第一牧志公設市場再整備事業 かわら版 第1号

「平成29年度第一牧志公設市場再整備事業に係る説明及び意見交換会」を開催しました。

「第1回作業部会」を開催しました。(日時:10月17日(火)17時～ 場所:なは商人塾)

左図:仮設市場 L型配置案 1階平面図
上図:仮設市場 L型配置案 2階平面図

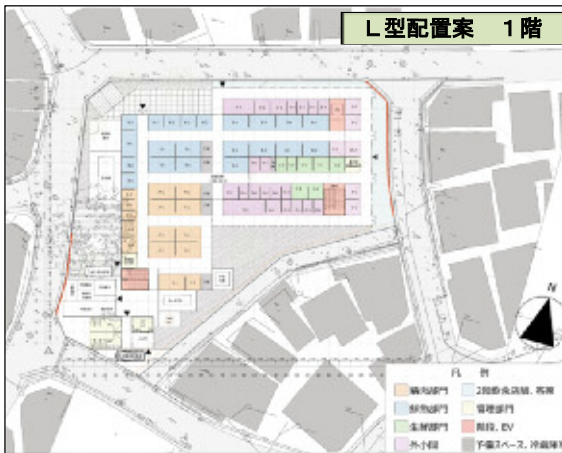
- ・北西角の階段は段数が多くて、荷物を持ったお客さんには危ないのではないか。
- ・北西角の道路と1階部分の高低差があるのであれば、2階へ直接アクセスした方が、回遊性が増してよいのではないか。
- ・敷地の東側からくるお客さんが多く、西側に出入口があってもしっかり誘導しないと利用されないのではないか。南西角の小間は商売が厳しくなってしまう。
- ・敷地の南西側は倉庫などがあり周囲から出入口が見えにくい。倉庫等の規模を小さくする等工夫してほしい。
- ・奥まで見通せて回遊性のある「斜め型配置案」を基本に、次回作業部会で修正案を提示する。

- ・鮮魚側に出入口を増やしてほしい。ガジュマル付近に休憩スペースを設けるのであれば、お客さんが利用しやすいよう出入口があった方がよい。
- ・鮮魚部門側の階段が北西角の1か所だけだと持ち上げが行いにくい。
- ・鮮魚部門の位置を内側にしてほしい。
- ・鮮魚部門としては東側の入り口に対して奥で出入り口も少ないと納得ができない。

- ・出入口はバリアフリーにしてほしい。現状ベビーカーや車いす使用者も多い。
- ・食堂のダクトと室外機が近接すると室外機が汚れるのではなしてほしい。
